PROGETTO URBANISTICO OPERATIVO
DISTRETTO N°20 - FIERA KENNEDY - SETTORE 2
Comune di Genova

Relazione Illustrativa

RELAZIONE ILLUSTRATIVA

Con parere del 3 marzo 2020 (prot. MBAC-SABAP-LIG 5229), la Soprintendenza Archeologica, Belle Arti e Paesaggio per la Città Metropolitana di Genova e le Province di Imperia, La Spezia e Savona (di seguito anche solo “**Soprintendenza**”), ha riscontrato la proposta di Progetto Urbanistico Operativo (PUO) relativo al settore 2 del distretto di trasformazione n. 20 – Fiera – Kennedy del vigente PUC ai sensi dell’art. 51 della Legge Regionale n. 36/1997, adottato con delibera di Giunta comunale n. 393 del 30 dicembre 2019.

Sezione 10 - B

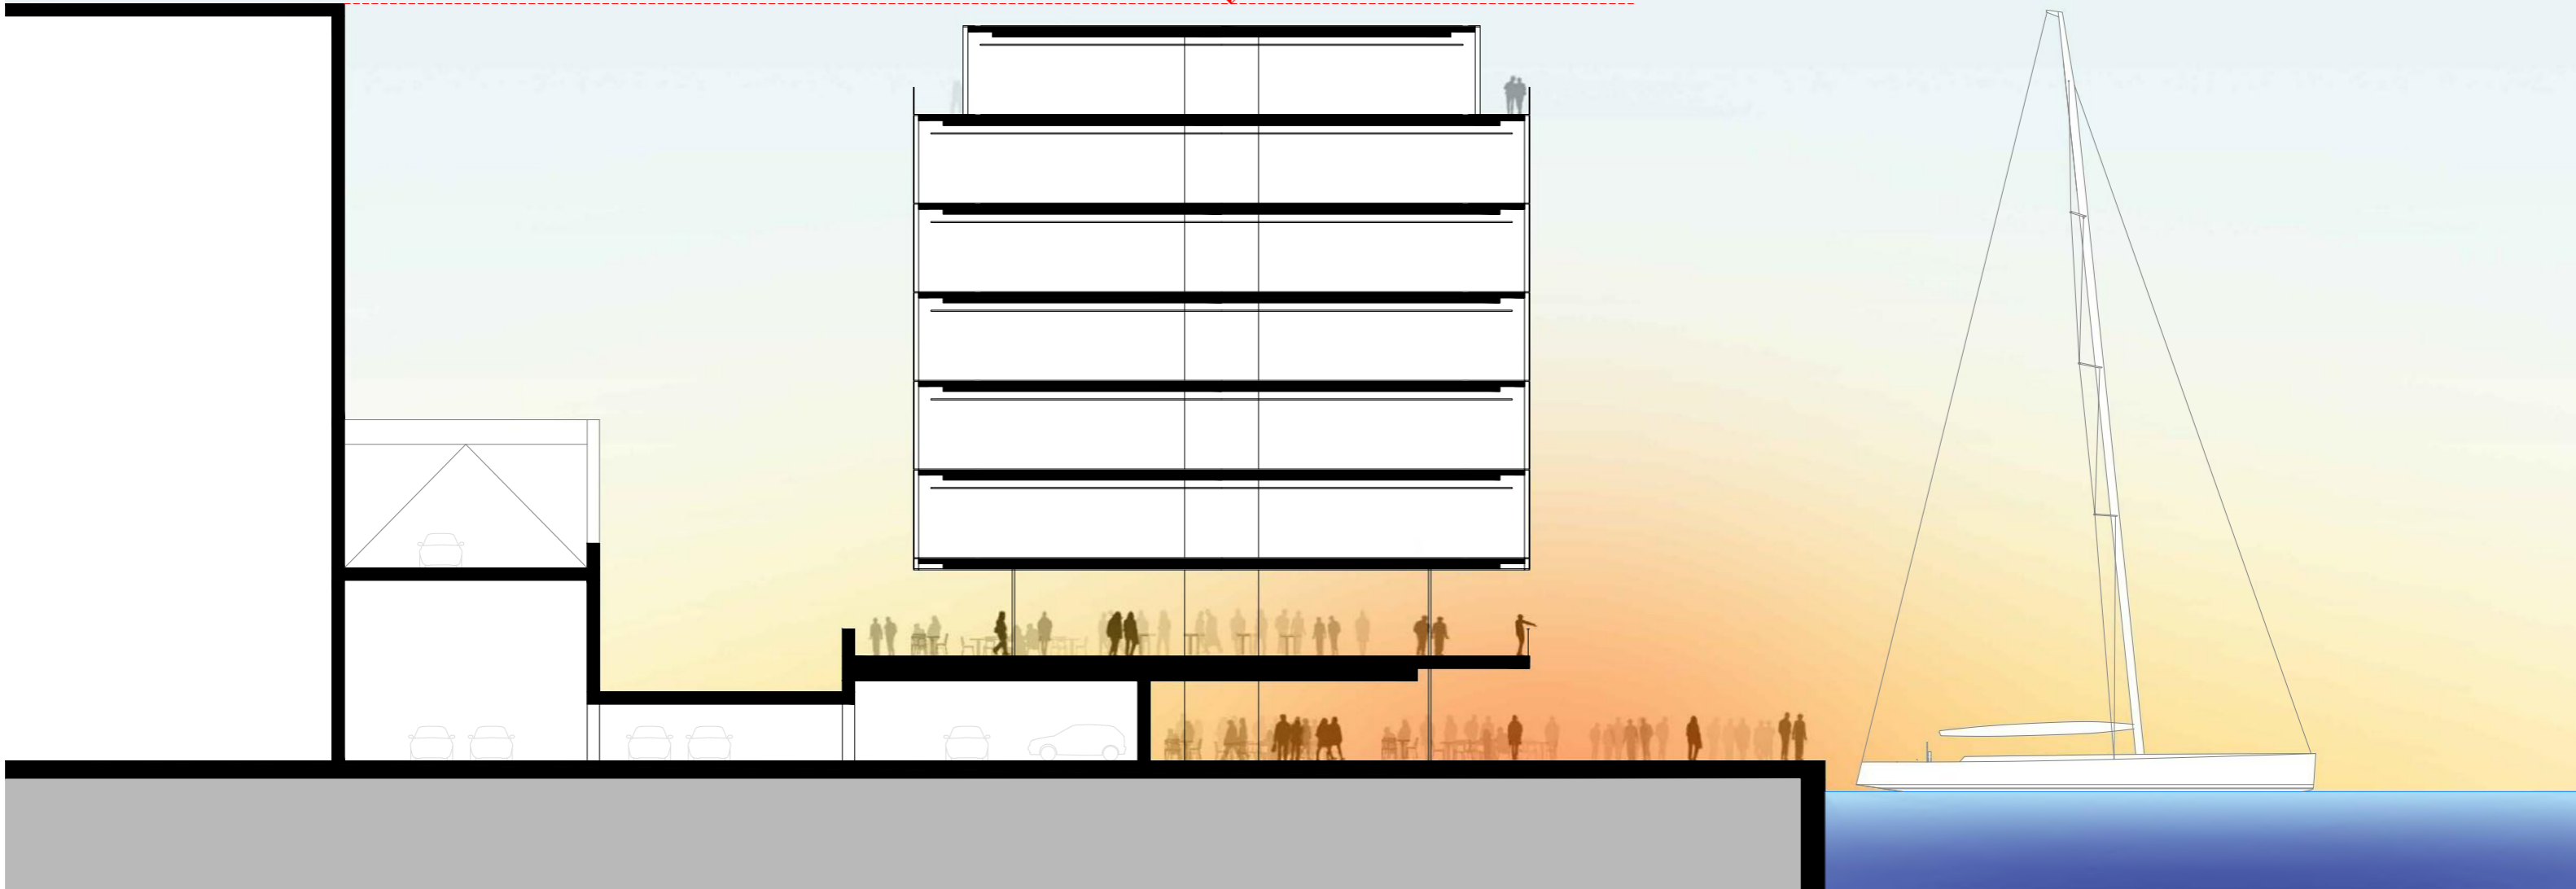
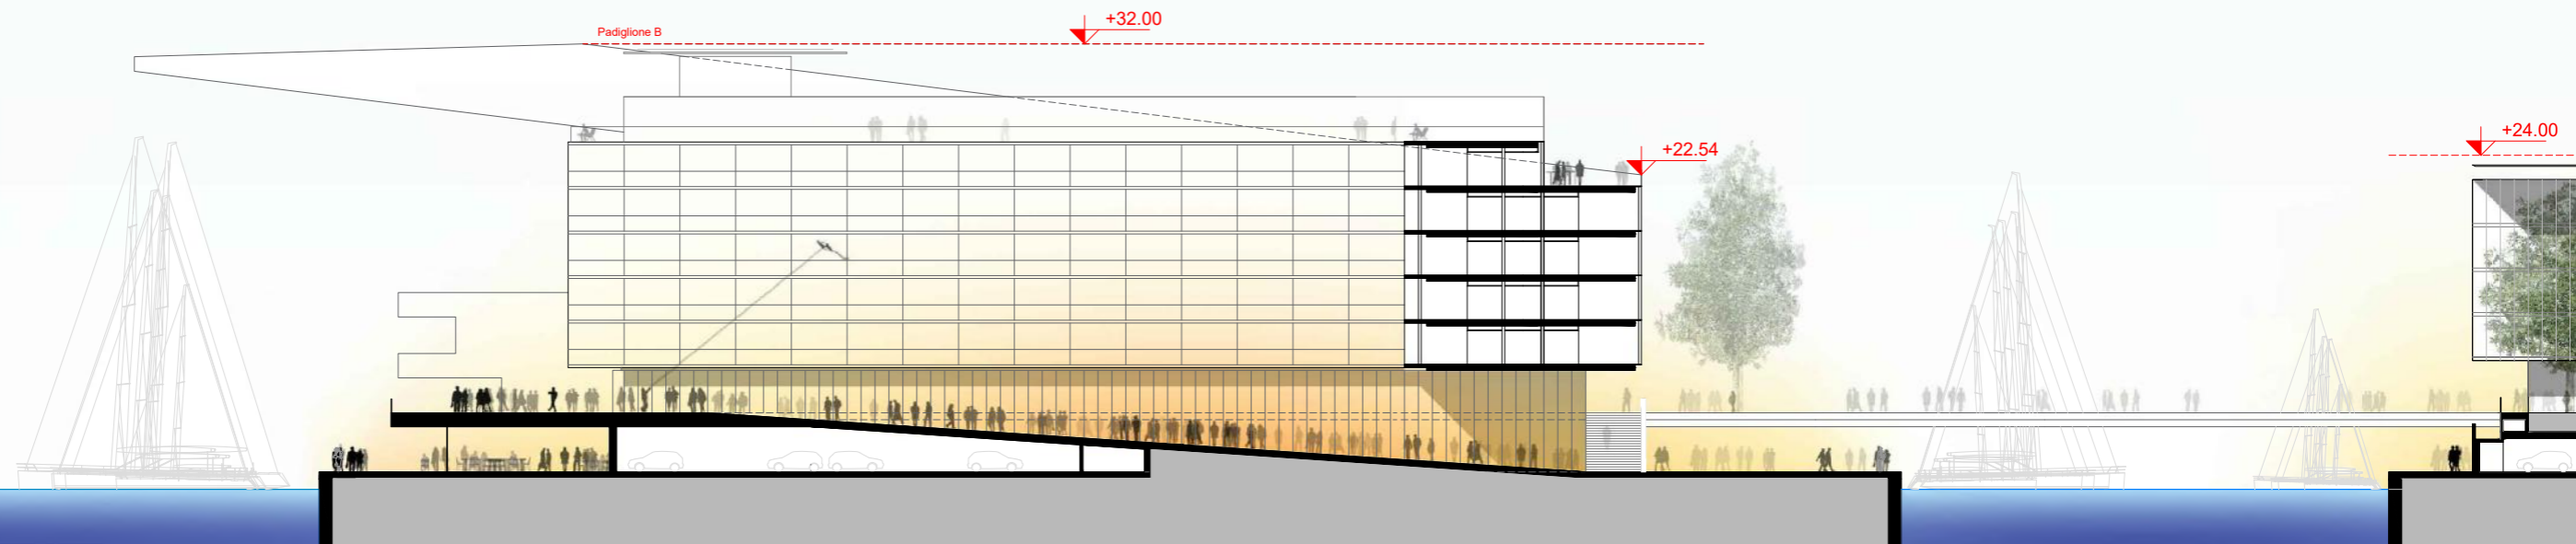
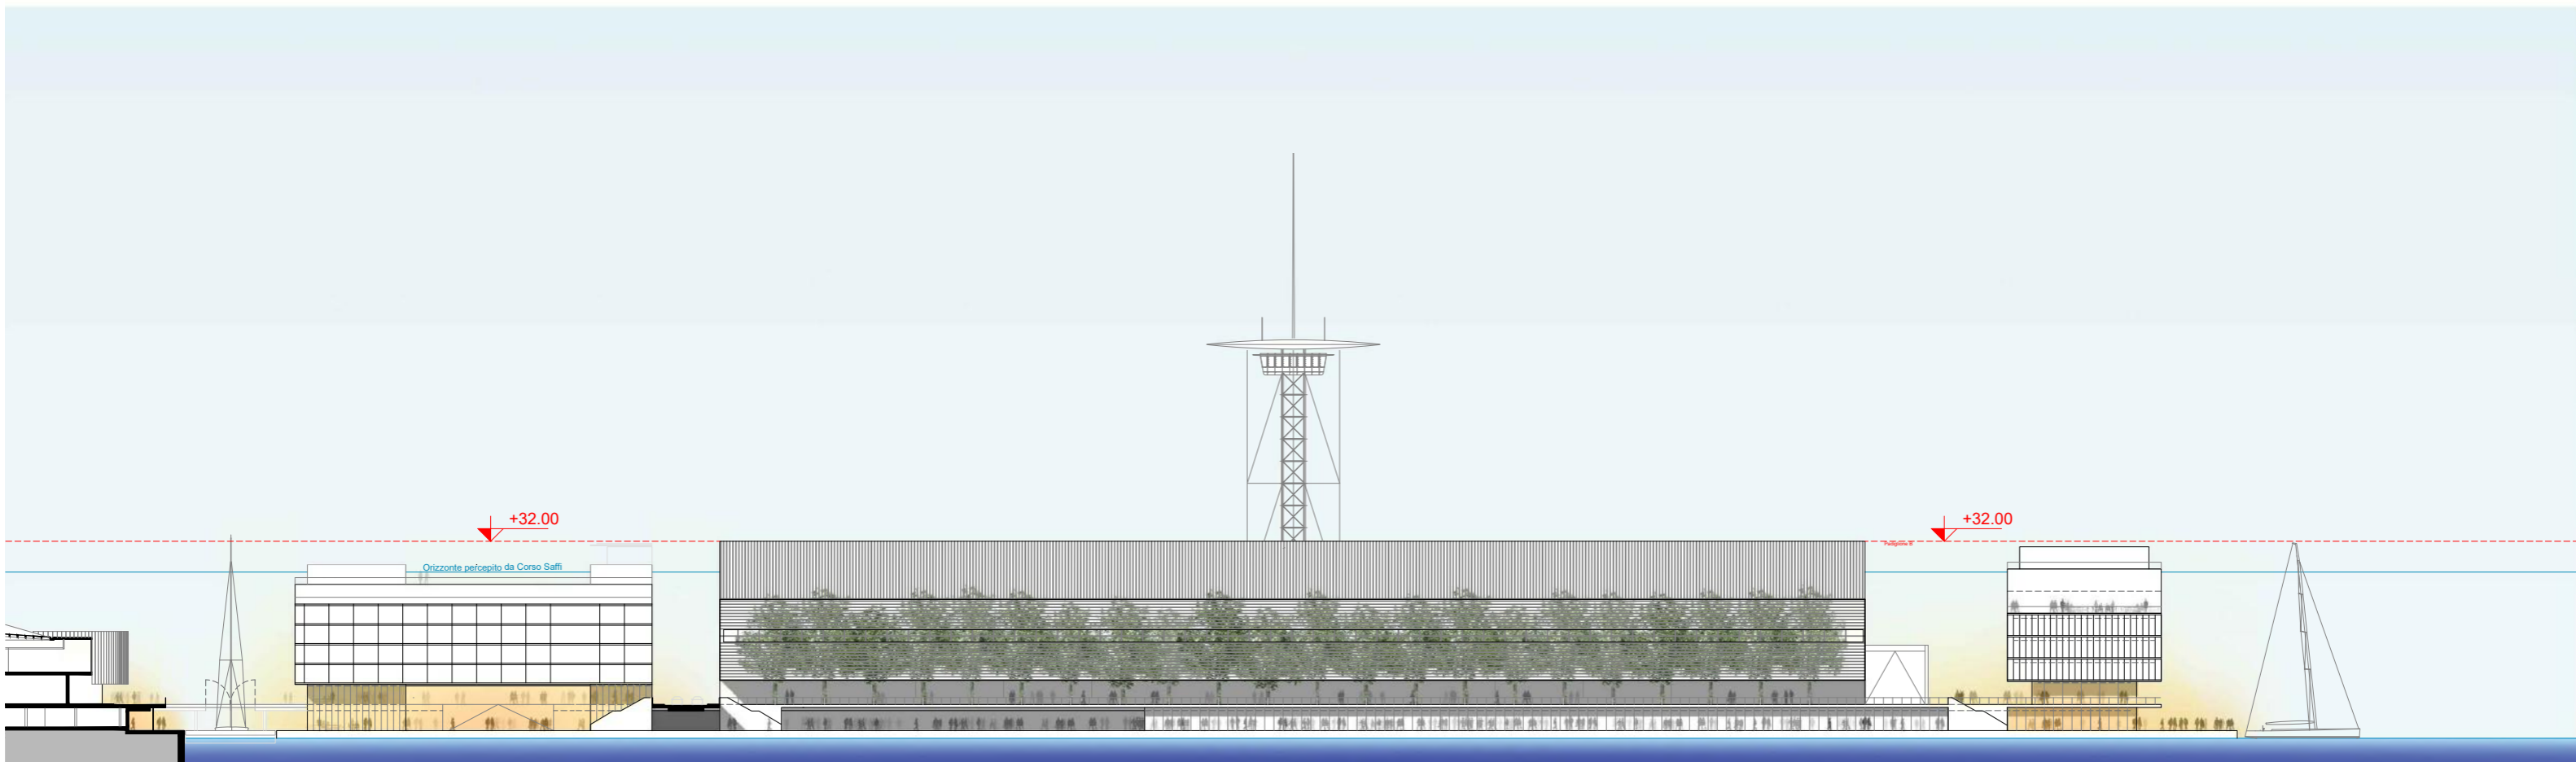
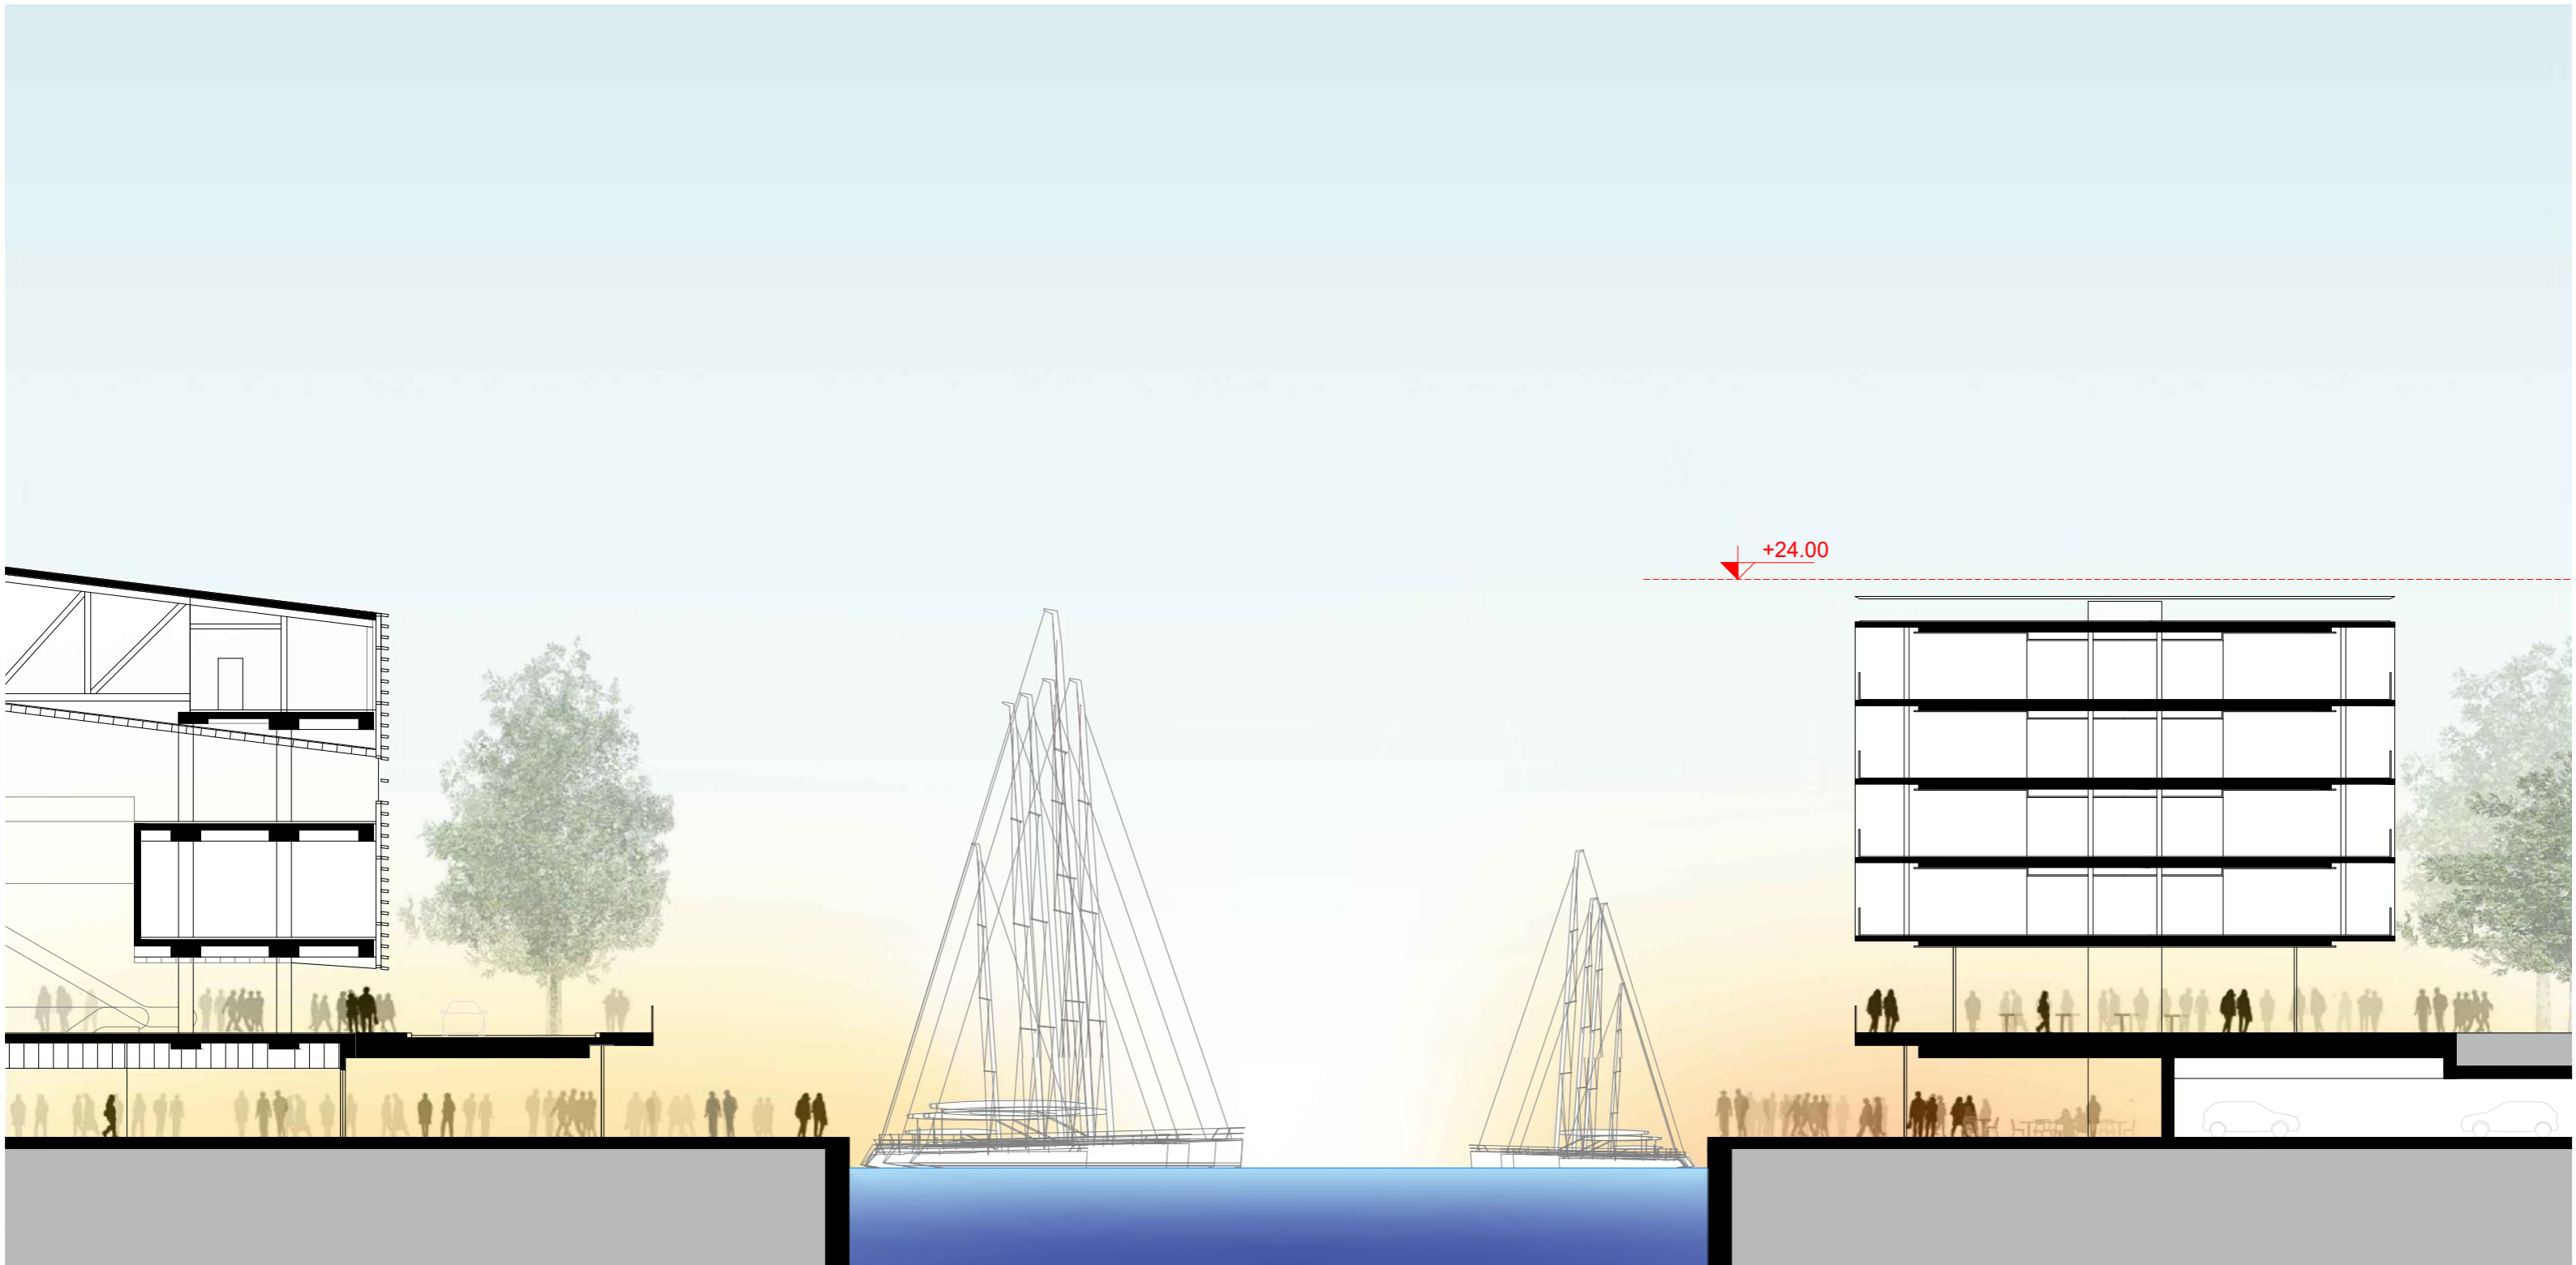
- c) *“Nel comparto 2.2a, la disposizione e la dimensione dei nuovi volumi dovrà essere più aderente a quanto previsto dal progetto donato, prevedendo un blocco più compatto e di lunghezza inferiore a quello proposto e che non superi la quota di C.so Aurelio Saffi, ossia 24 m, in modo da non incidere sulla lettura delle Mura dal mare, sulle visuali dalle vie pubbliche e dai punti di belvedere presenti in questo tratto”.*

- d) *“Anche i comparti 2.3 e 2.4 dovranno tener conto della necessità di non interferire con le visuali da corso Aurelio Saffi verso la linea di orizzonte, sia nella direzione da levante a ponente che in quella opposta, mantenendosi pertanto ad una quota inferiore a quella di colmo del Padiglione B Jean Nouvel. In quest’ottica le quote indicate per i vari comparti non potranno essere superate nemmeno dalle eventuali dotazioni impiantistiche poste a copertura”.*

Al fine di tutelare le vedute paesaggistiche, i volumi del comparto 2.2a sono stati accorpati e ottimizzati, prevedendo un'altezza massima dei fabbricati limitata a 24 m slm come indicato nell'elaborato B sezioni significative.

Affinché gli edifici previsti nei comparti 2.3 e 2.4 non interferiscano con le visuali da Via Aurelio Saffi verso l'orizzonte in direzione di Levante e Ponente, i volumi degli stessi sono previsti al di sotto della quota di colmo del Padiglione B Jean Nouvel, come evidenziato nelle sezioni di cui all'elaborato B e nell'elaborato C "Tavola illustrativa di recepimento delle indicazioni della Soprintendenza". Tale limite di altezza dovrà essere rispettato anche da eventuali volumi tecnici in copertura. Con queste limitazioni, oltre la salvaguardia delle vedute da corso Saffi citate al punto precedente, si intende conferire un effetto di mitigazione dell'impatto visuale della massa del Padiglione Nouvel e delle sue rampe attraverso la giustapposizione dei nuovi volumi. Giova anche ricordare che lo skyline del Waterfront di levante sarà ulteriormente arricchito dall'episodio della nuova Torre Piloti in progetto.
